# PROVINCIA DI LECCE

<b>Progetto:</b>	<b>Costruzione ed esercizio di impianto agrovoltaiico, denominato “Impianto 127”, di potenza nominale di circa 6,4750 MW e installata pari a 8,0080 MWp, in Comune di Galatone (LE), con connessione presso la esistente cabina primaria AT/MT Galatone</b>
<b>Proponente:</b>	<b>HEPV16 S.r.l. (P.IVA 02550480228) Via Alto Adige, 160/A – TRENTO</b>
<b>Comune:</b>	<b>Galatone</b>

**Pronuncia di Valutazione di Impatto Ambientale  
(ai sensi del D.Lgs. 152/2006 e s.m.i.)**

**ISTRUTTORIA TECNICO-AMMINISTRATIVA**

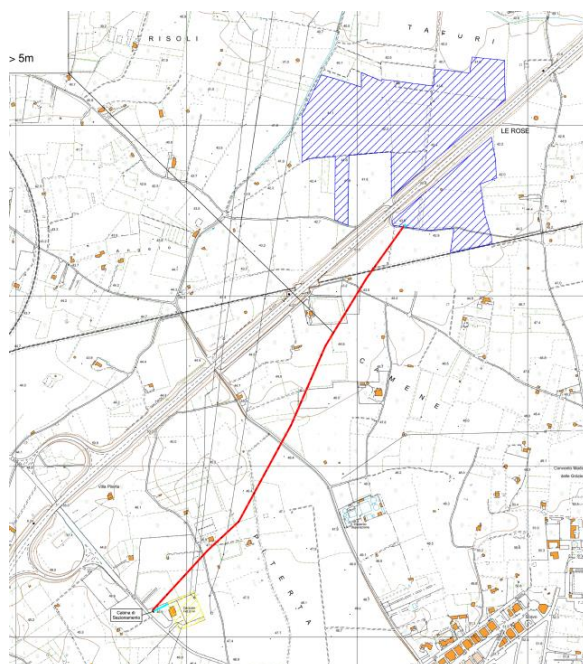
L'impianto fotovoltaico, laddove si sovrappone al BP ***“Fiumi, torrenti, corsi d'acqua iscritti negli elenchi delle acque pubbliche”***, è in contrasto con lo stesso ed inammissibile ai sensi dell'art. 46 co. 2 lett. a4) e a8) delle NTA del PPTR.

Posto che il suddetto contrasto è eventualmente risolvibile con la modifica della perimetrazione sul lato nord dell'impianto, resta fermo che l'intero progetto presenta forti criticità paesaggistiche in quanto comportante pregiudizio alla conservazione dei valori paesaggistici dei luoghi e contrasti con le previsioni delle NTA del PPTR e con quanto previsto dalla Sezione C2 della Scheda d'Ambito del Salento delle Serre, nei suoi Obiettivi di Qualità Paesaggistica e Territoriale e nella normativa d'uso in essa riportati.
